Réf. : D-0062-2021-UD84-Sub4

Objet : Installations classées pour la protection de l'environnement.
Cessation d'activité de la carrière « la Grande Bastide » à Cheval-Blanc

Exploitant : Société Durance Granulats SAS

**RAPPORT DE L'INSPECTION DES INSTALLATIONS CLASSÉES
POUR LA PROTECTION DE L'ENVIRONNEMENT**

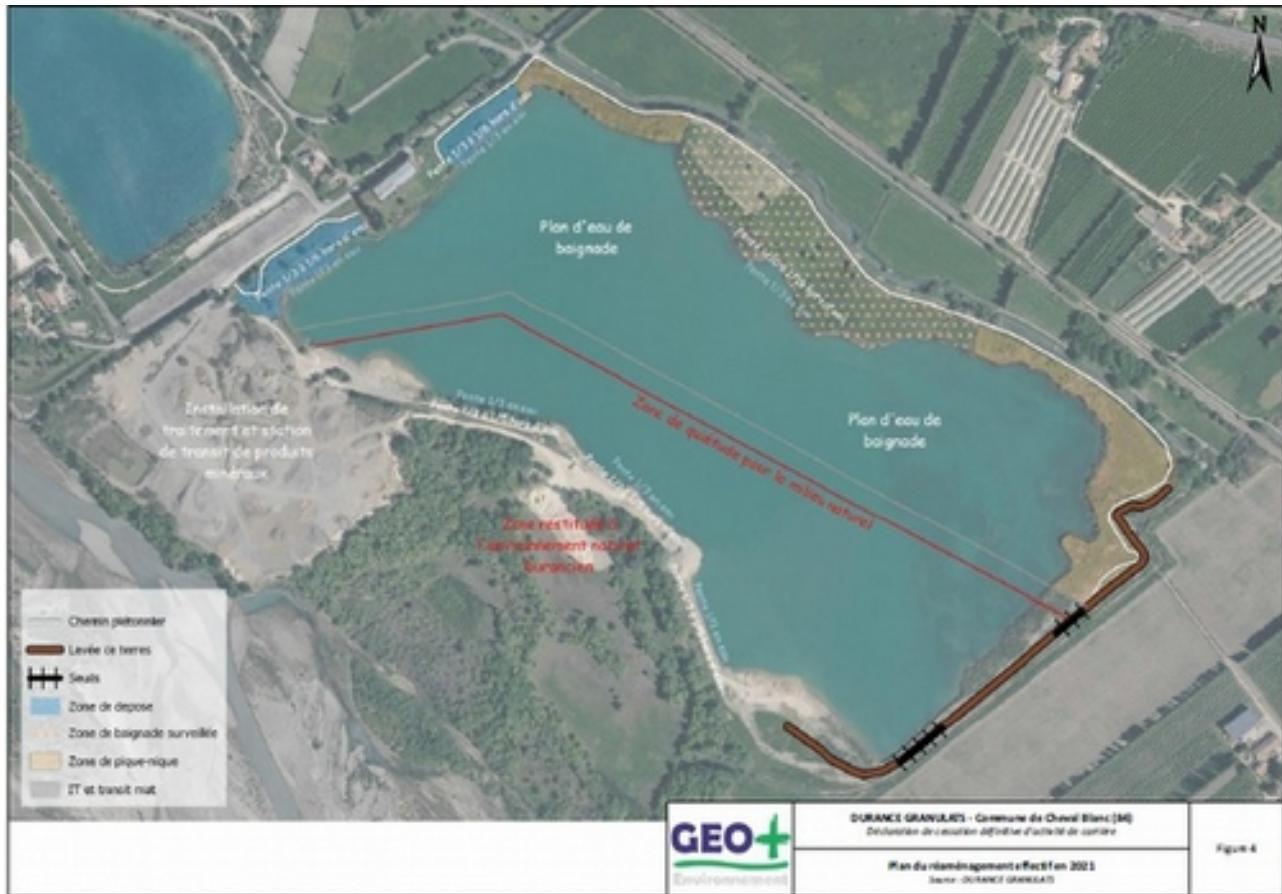
Les travaux prévus par la société Durance Granulats sur les berges ouest et nord **appellent une observation** de la part de l'inspection des installations classées. En effet, l'inspection relève que le dossier d'autorisation prévoyait que « *des aires de pique-nique et de jeux pourront être installées, notamment dans les zones où la largeur des berges est trop faible pour réaliser leur reprise. [...] Les aires de pique-nique seront équipées de tables pouvant résister aux intempéries et de poubelles pour recevoir les déchets des utilisateurs du plan d'eau. Des poubelles seront également disposées au niveau des zones fréquentées par les usagers.* »

l'inspection propose de ne pas imposer à l'exploitant la réalisation d'aménagements particuliers au niveau des zones de pique-nique et de jeu, dans le cadre de la cessation d'activité de la carrière prévue à l'échéance du 20 juillet 2021.

PROFIL AU NIVEAU DE LA ZONE NATURELLE

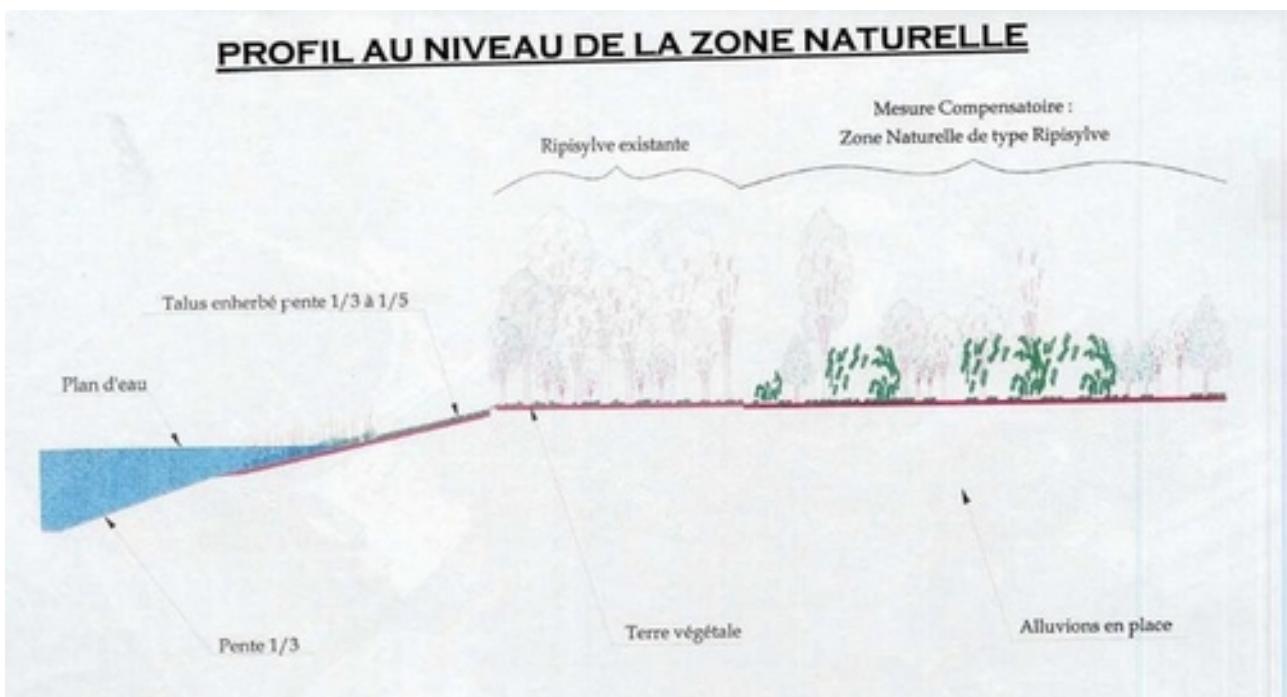
Par courrier du 25 avril 2021, l'inspection a consulté le SMAVD concernant les propositions de l'exploitant en matière de restauration de la berge sud du plan d'eau à vocation naturelle. Par courrier du 12 mai 2021 [10], le SMAVD a préconisé :

- d'implanter des végétaux labellisés « végétal local » ;
- de matérialiser depuis les berges une zone de quiétude pour les radeaux à sternes ;
- d'installer ces radeaux à plus de 80m des berges et des limites des zones de quiétudes.

Ces préconisations ont été transmises à la société Durance Granulats qui, par courriel du 7 juin 2021 [11], a indiqué en réponse que les remarques du SMAVD ont été transmises à la société ECOTONIA, en charge du suivi des opérations de remise en état de la zone naturelle, afin qu'elles soient prises en compte dans la mesure du possible compte-tenu de l'avancement des travaux.

Toutefois, l'inspection propose d'imposer à l'exploitant le suivi écologique au niveau de la berge sud, prévu sur une période de trois ans à l'issue des opérations de remise en état. Cette proposition est reprise à **l'article 4 du projet d'arrêté complémentaire** en annexe au présent rapport.
